改善箇所説明図

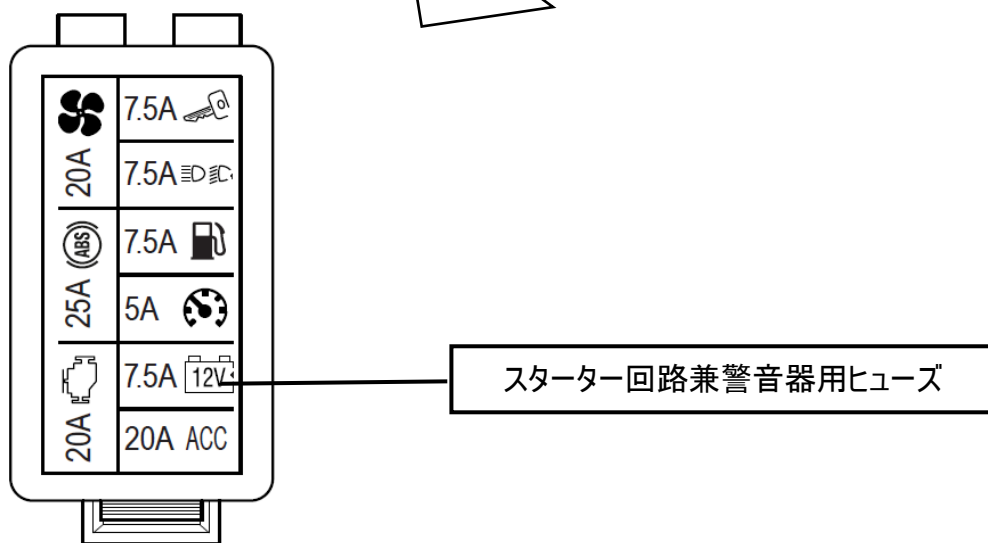
電気装置においてヒューズの設計が不適切なため、運転中に警音器を操作するとスターター回路兼警音器用のヒューズが切れることがある。

そのため、警音器の作動及びエンジンの再始動ができないおそれがある。

全車両、スターター回路兼警音器用ヒューズを対策品に交換する。

取扱説明書およびヒューズボックスカバーの表示を修正する。

識別 対策後は車台番号末尾付近に黄色のペイントマークを塗布する。
